島根原子力発電所 2号炉

外部事象の考慮について (コメント回答)

令和元年6月
中国電力株式会社

タービン建物に施設される原子炉の安全停止（炉心冷却も含む。）に必要な設備の配置

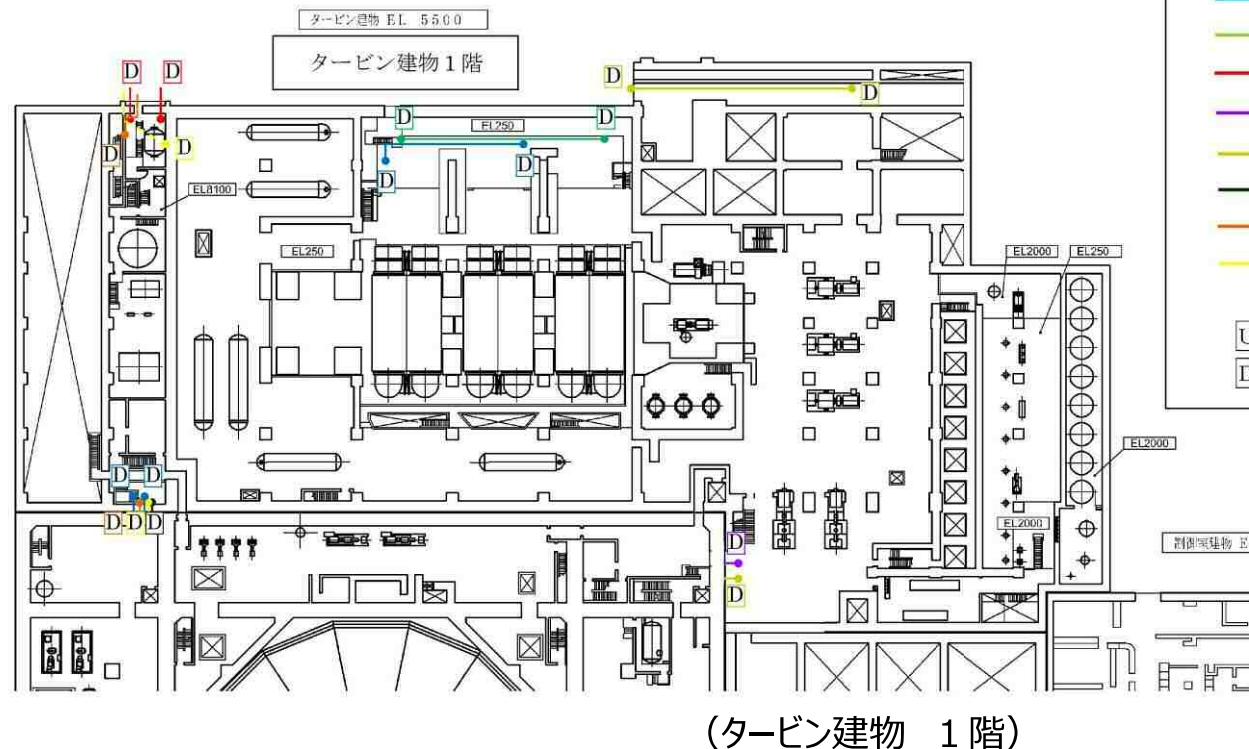
航空機落下確率について、タービン建物を標的面積から除外している理由を、タービン建物内に設置される設備の安全機能、設置位置の観点から整理して説明すること。

タービン建物内に設置されている原子炉の安全停止（炉心冷却も含む。）に必要な設備を下表のとおり抽出し、設置位置を確認した。

- タービン建物 1 階に設置されている原子炉補機海水配管等の原子炉の安全停止に必要な設備は下図のとおり。
- これまでの評価では、タービン建物 1 階に設置されている設備の範囲がわずかであるため、タービン建物を評価対象から除外していたが、他の建物と同様に扱い、タービン建物全体を標的対象として、航空機落下確率評価を実施する。

【民間航空機（大型固定翼機、計器飛行方式及び有視界飛行方式）の場合】
(出典：「航空機落下事故に関するデータ」平成28年6月 原子力規制委員会)

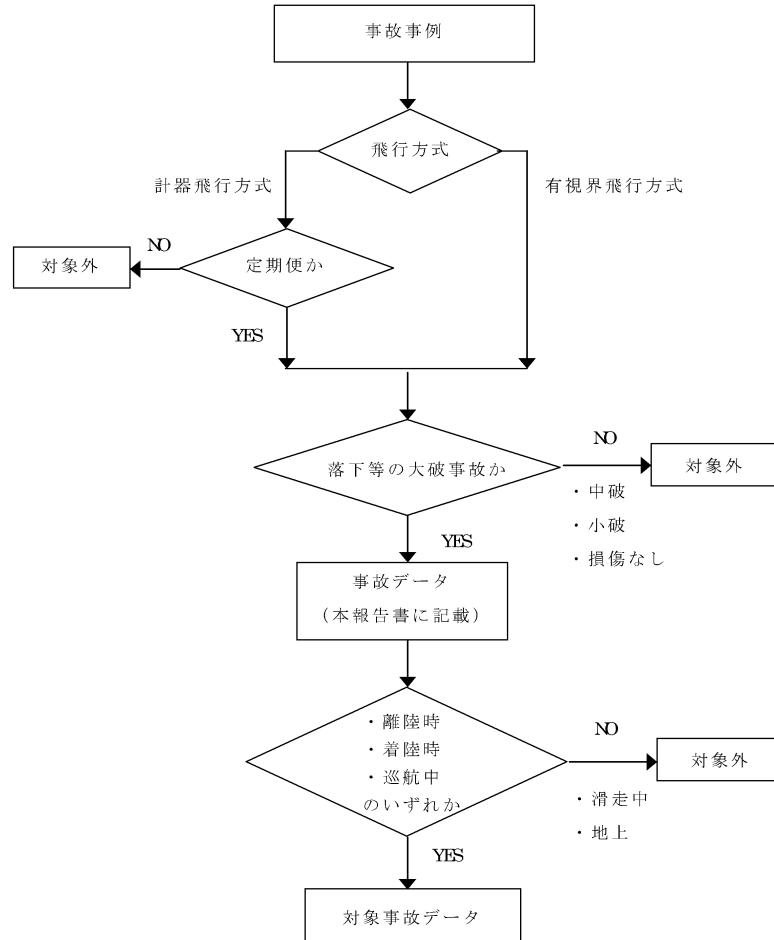
航空機落下確率について、廃棄物処理建物の一部の面積だけを標的面積として合算していることの妥当性を説明すること。

3. 「事故データ」及び「対象事故データ」の選定方法のフローチャートの例

- フローチャートのとおり、大破事故のうち、「離陸時」、「着陸時」、「巡航中」の事故が対象事故データとなる。

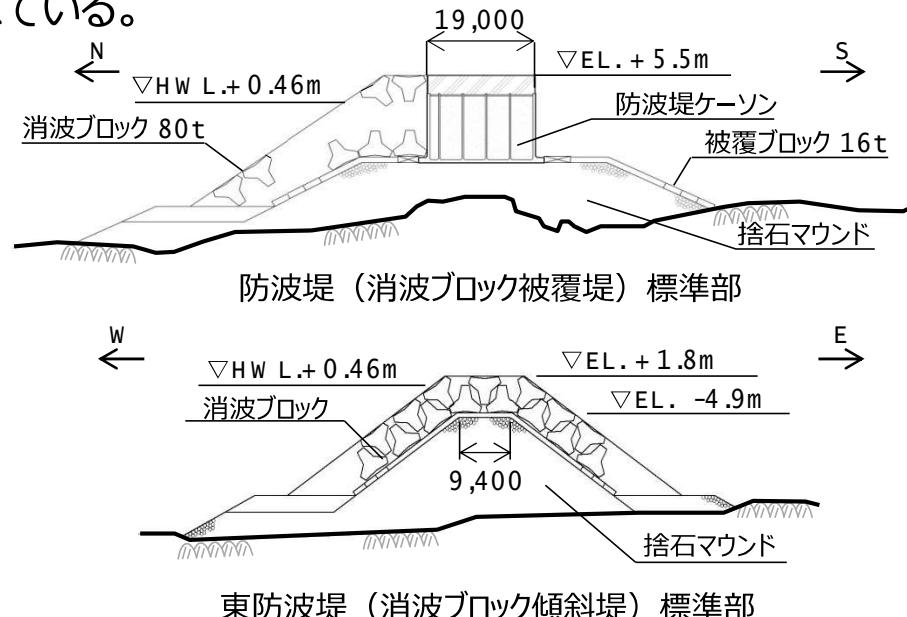
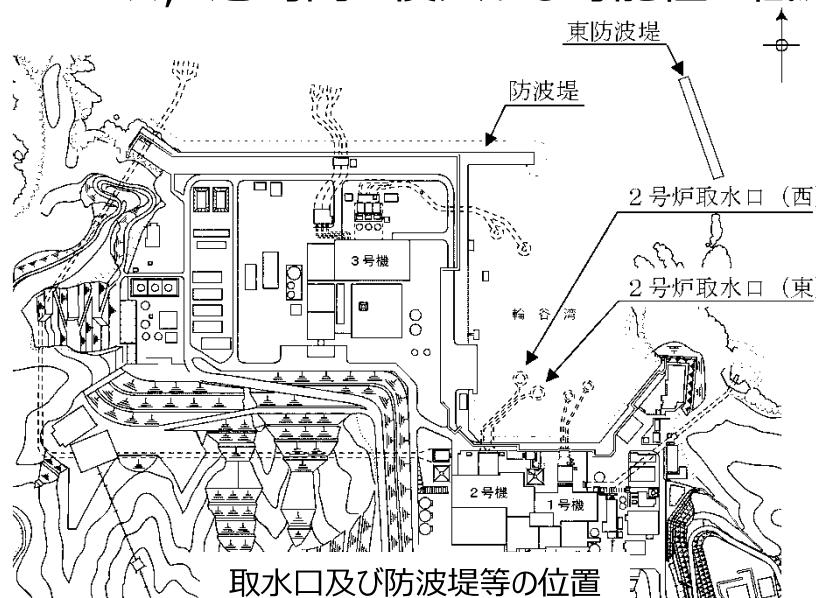
小型船舶が強風などの影響を受け、防波堤を超えて港湾内に侵入する可能性が低い根拠、小型船舶が防波堤に衝突して止まるとする根拠を詳細に説明すること。また、仮に防波堤が損傷した場合、防波堤から発生する瓦礫等により取水口を閉塞することができるのか、小型船舶が防波堤に衝突して沈没し取水口を閉塞する可能性がないのか等を説明すること。

小型船舶が発電所近傍で漂流した場合でも、敷地前面の防波堤及び東防波堤により港湾内への侵入口は狭められていることから、侵入する可能性は低減されている。

また、高潮の再現期間100年に対する期待値EL+1.36mに対して、防波堤はEL+5.5m、東防波堤はEL+1.8mの高さがあることから、小型船舶は防波堤等を乗り越えにくく、港湾内に侵入する可能性は低減されている。

防波堤の主たる構成要素である本体（上部コンクリート），被覆ブロック等はいずれも1t以上の重量があり、防波堤と2号炉の取水口との間には最短で約340mの距離があることから、損傷した防波堤が、漂流によって2号炉の取水口に到達することはない。

なお、1tよりも軽量なものとしては50kg～200kg程度の捨石等があるが、これは被覆ブロック等の下層に敷かれていること、2号炉の取水口との間に距離があることを考えると、滑動、転動し、取水口に到達する可能性は小さく、仮に到達するものがあった場合でも、次頁図に示した取水口呑口の断面寸法と非常用海水冷却系に必要な通水量を考慮すると、非常用海水冷却系に必要な取水口及び取水路の通水性に影響を及ぼさない。

万一、取水口呑口上部で沈降した場合においても、以下に示す取水口呑口の断面寸法並びに非常用海水冷却系に必要な通水量及び小型船舶の寸法※1から、その接近により取水口が閉塞し、非常用海水冷却系に必要な取水口及び取水路の通水性に影響を及ぼさない。

○取水口呑口断面寸法(右図)

- ・高さ：3.0m
- ・幅：17m
